TECHNICKÁ POMOC

„Transbordér - náhrada lávkou pro cyklisty a pěší v k.ú. Vnorovy“

„VH uzel Vnorovy – křížení Bat'ova kanálu s řekou Moravou - Etapa č. 1“

VARIANTA 1

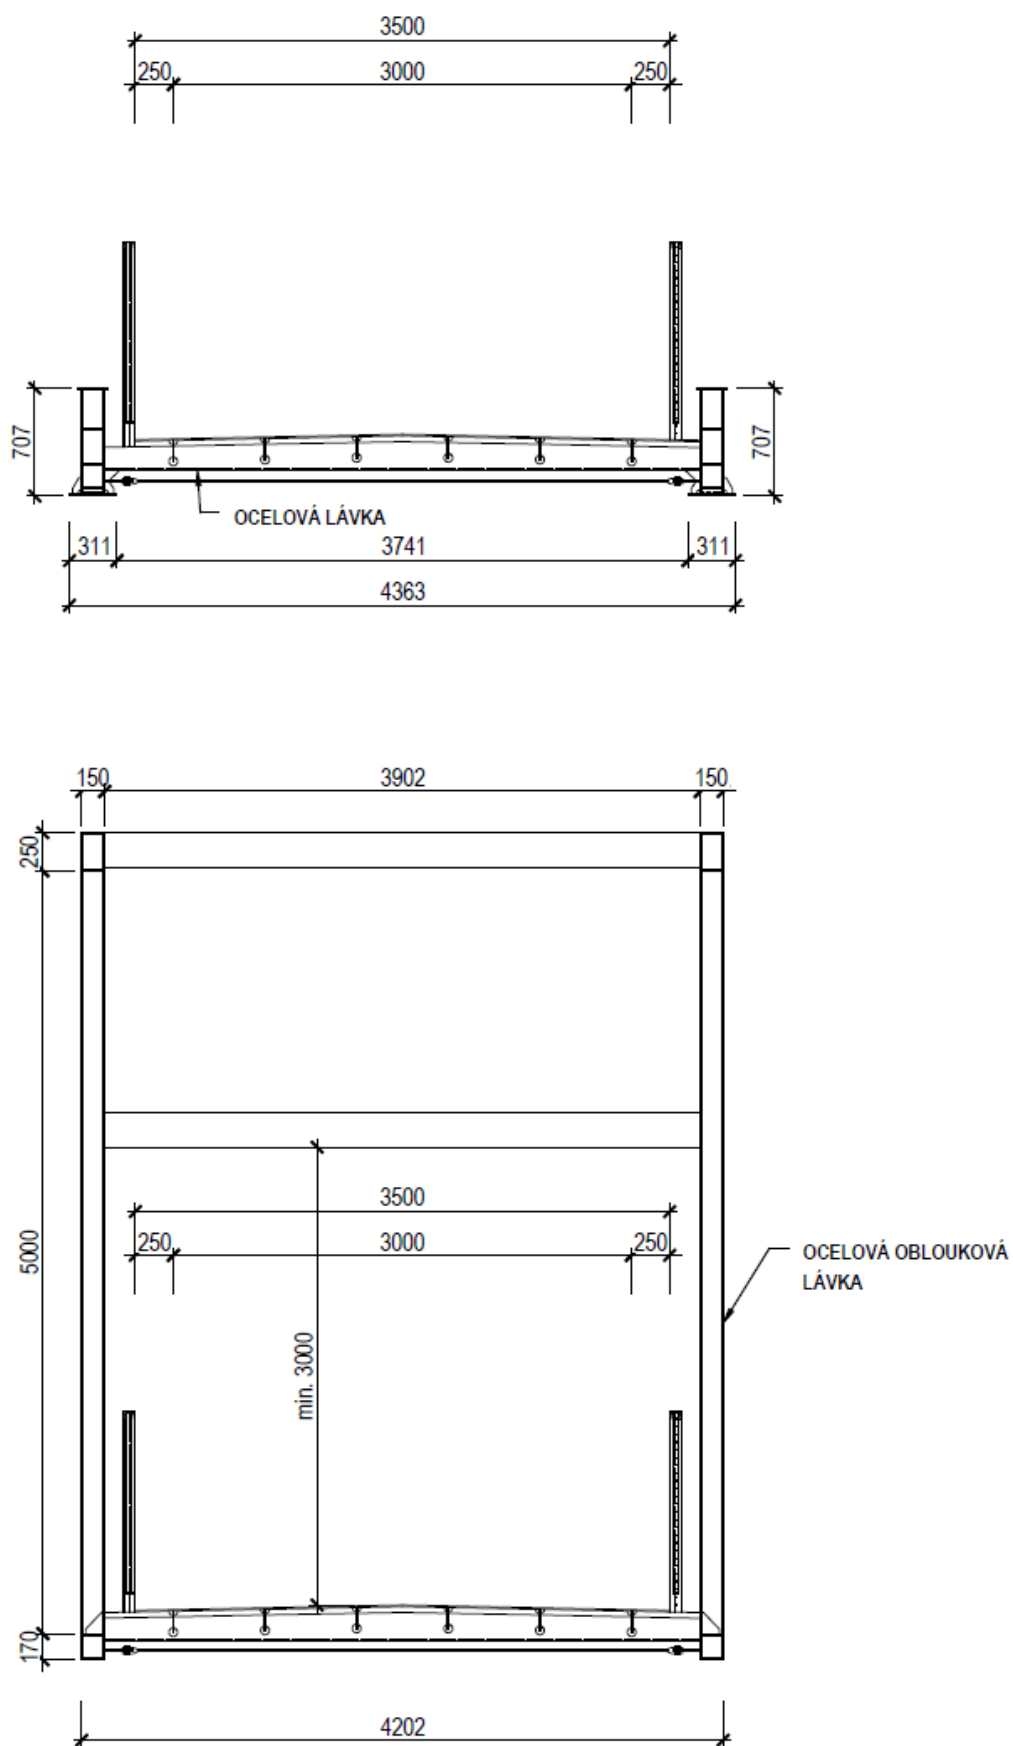
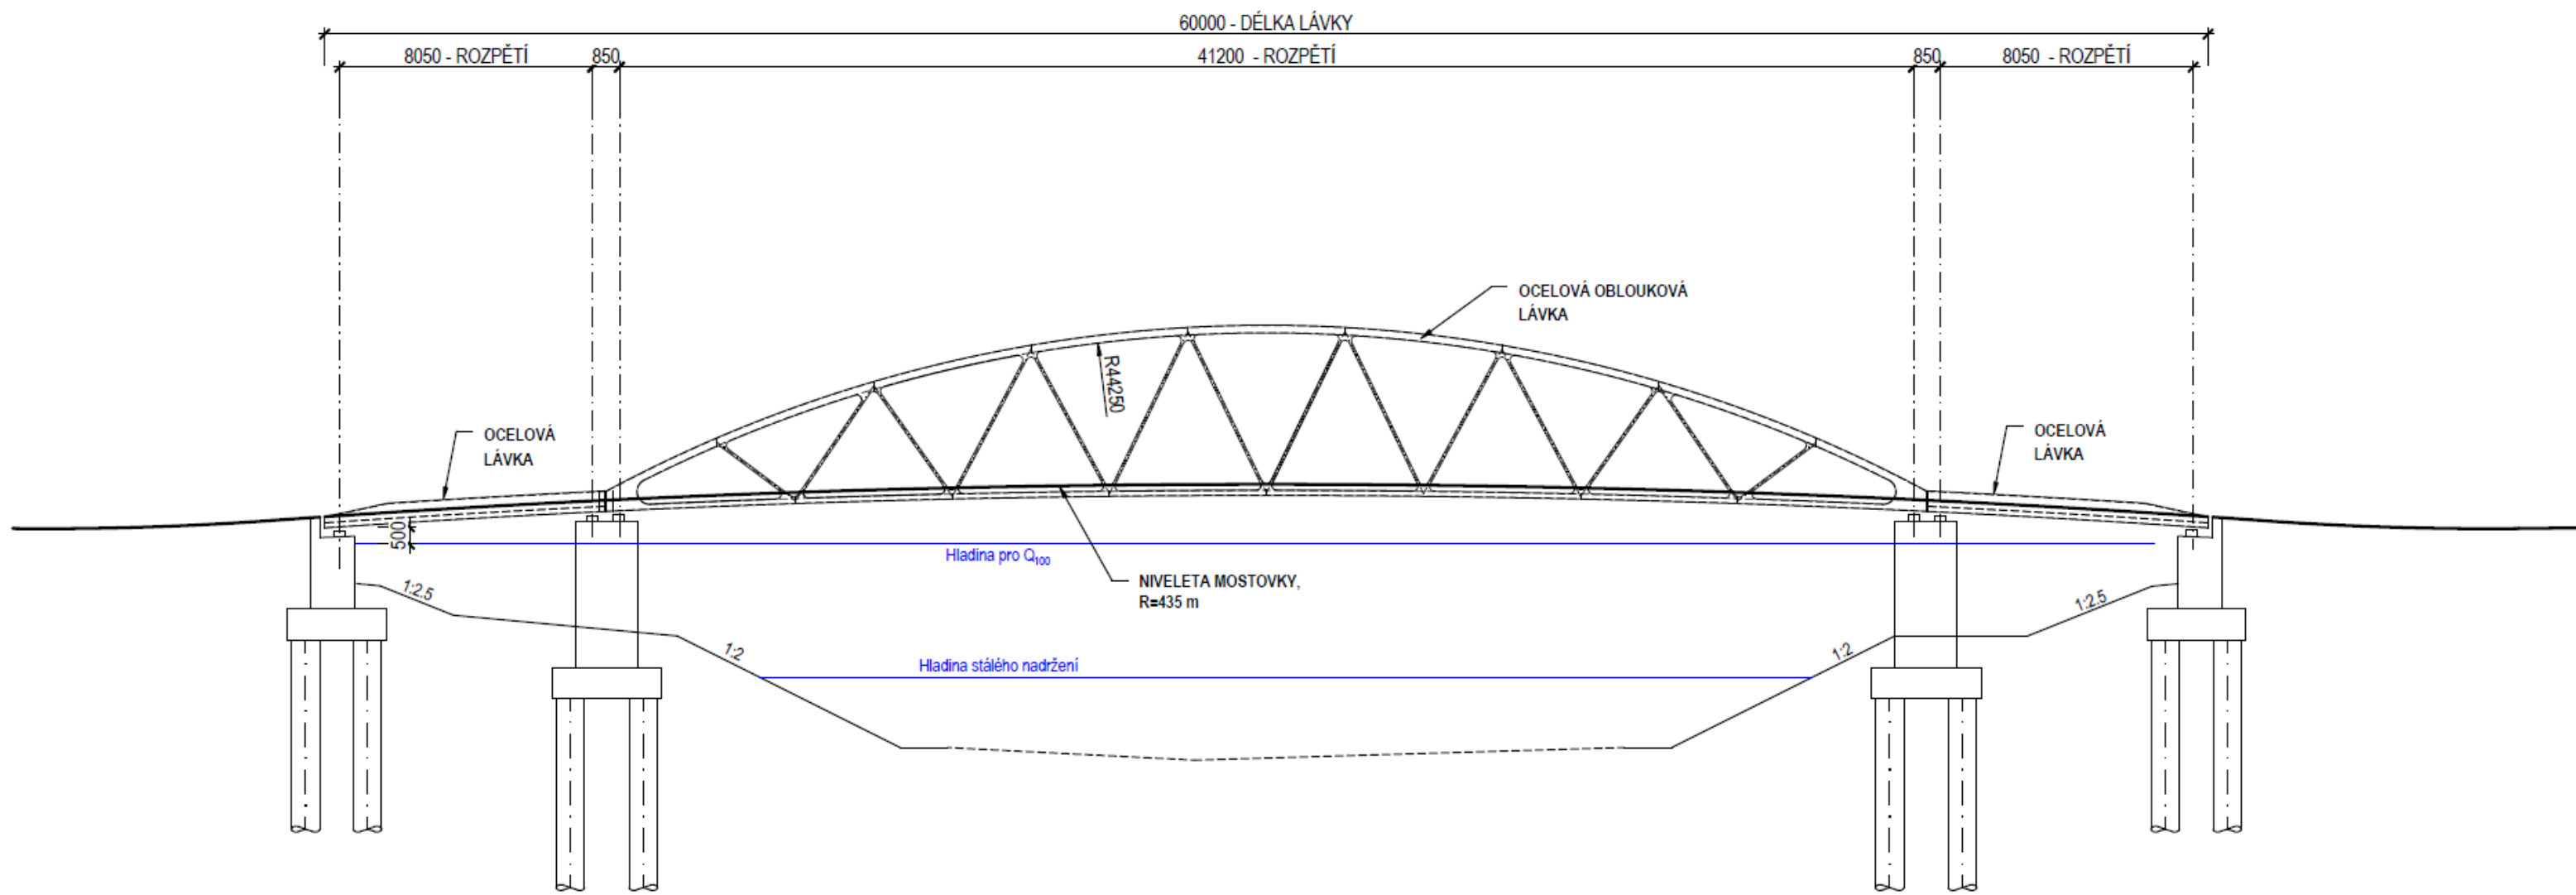
Varianta 1:

Jedná se o třípolovou ocelovou lávku se dvěma oblouky. Volná šířka činí 3,5m.

Při této variantě by zůstalo zhruba zachováno dispoziční řešení spodní stavby z původního řešení. Využily by se nástupní lávky z transbordéru délky 8,40 m. Vlastní transbordér mezi pilíři by se nahradil ocelovou obloukovou lávkou o rozpětí 42,0 m. Celková délka činí cca 59,0 m.

VARIANTA 2
PODÉLNÝ ŘEZ 1:200

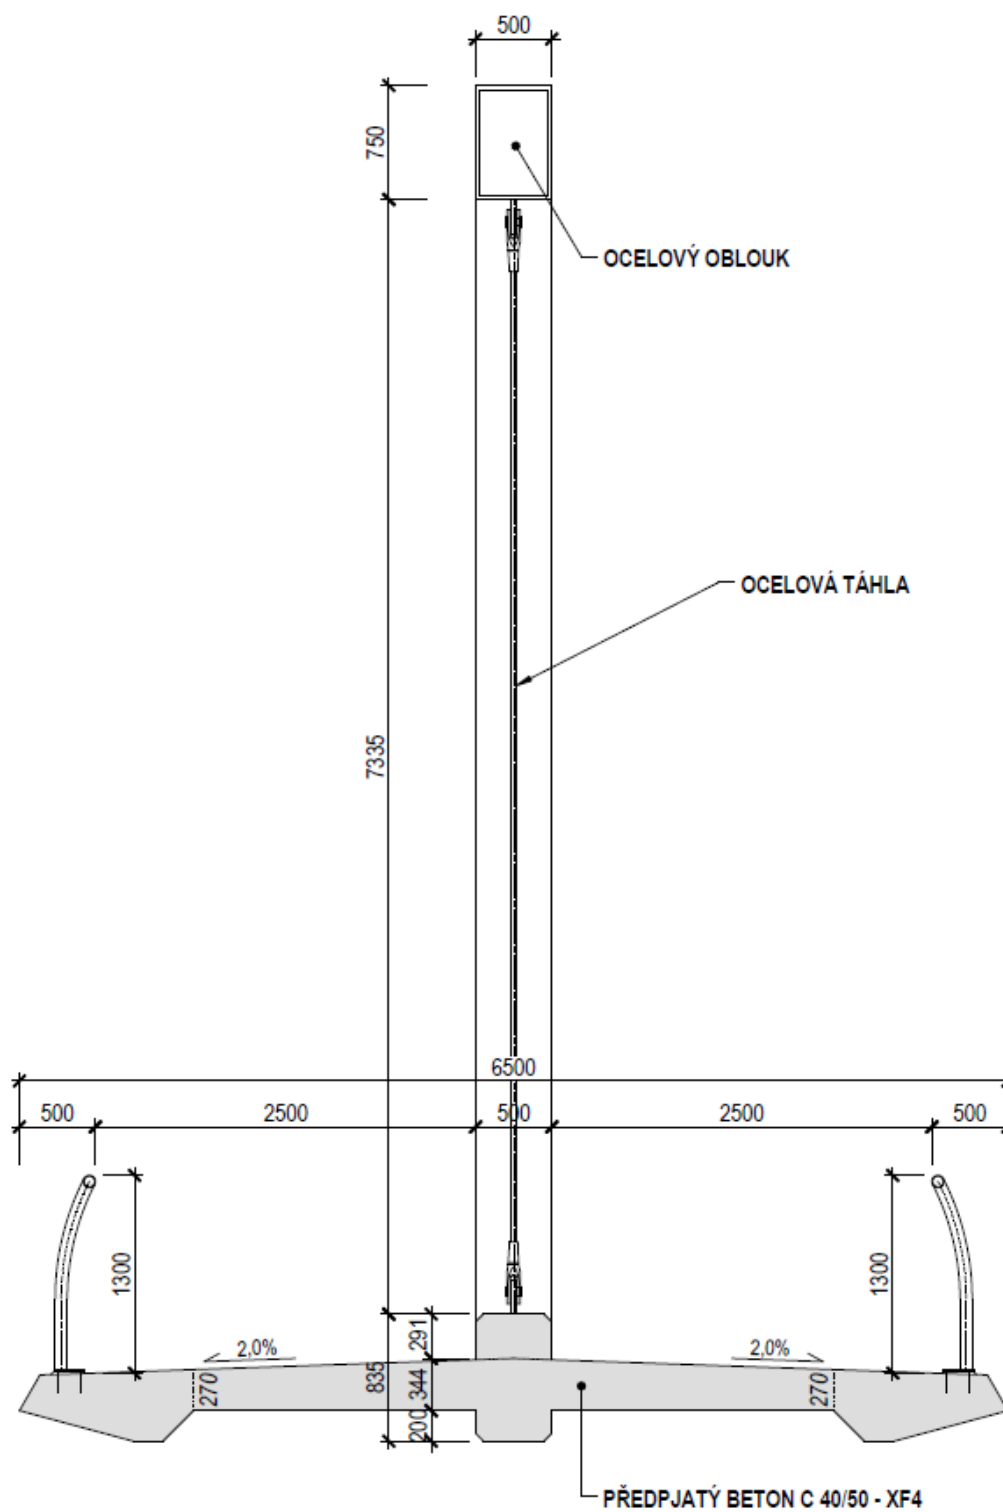
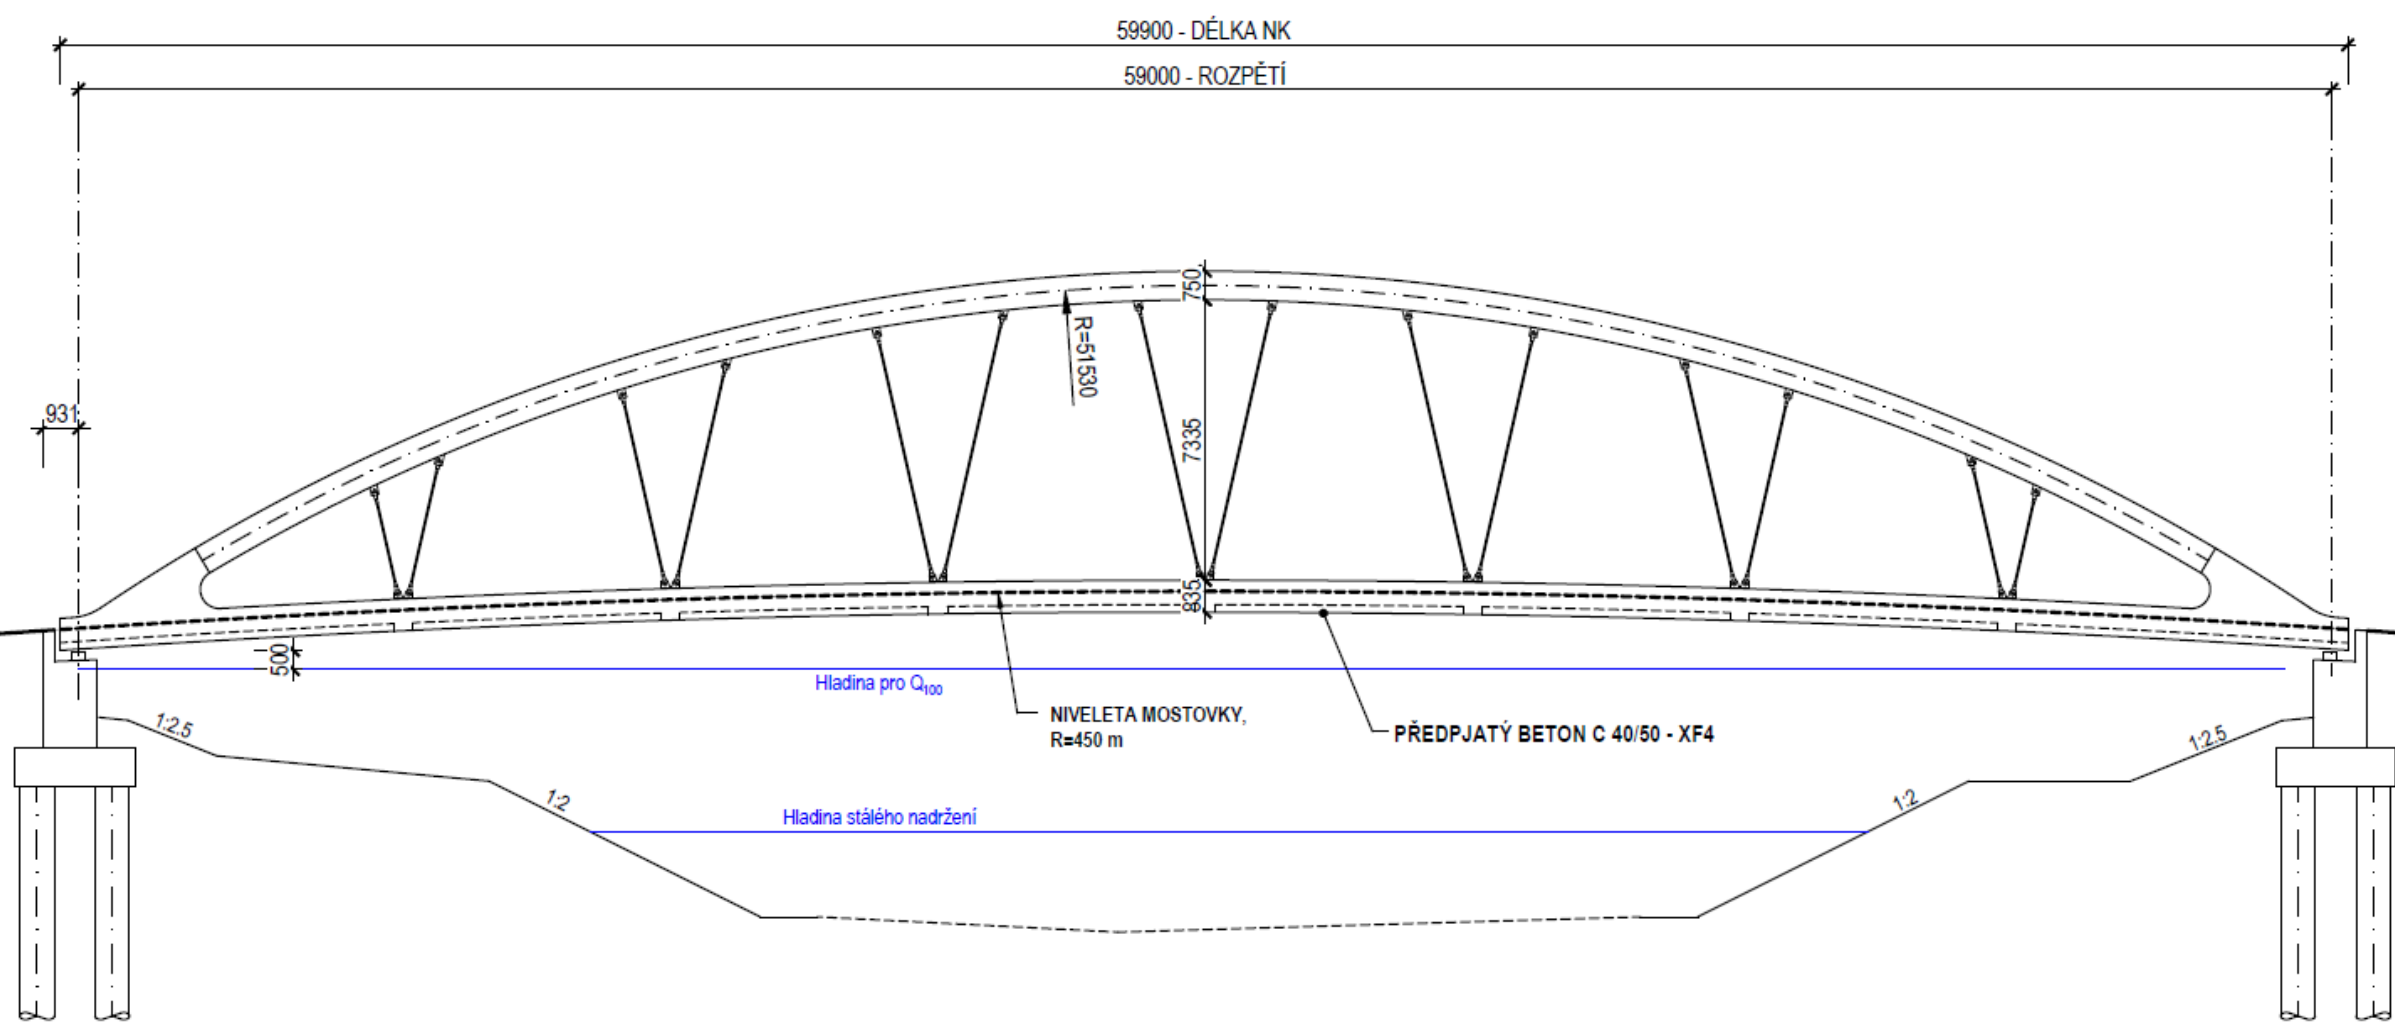
Varianta 2:

Jedná se o jednopolevou lávku s jedním centrálním ocelovým obloukem a betonovou mostovkou. Šířka průjezdního prostoru činí 2,5m pro každý směr zvlášť.

Celý motiv původního řešení by byl nahrazen ocelovou obloukovou lávkou o rozpětí cca 59,0m. Z koryta řeky by byly odstraněny střední pilíře.
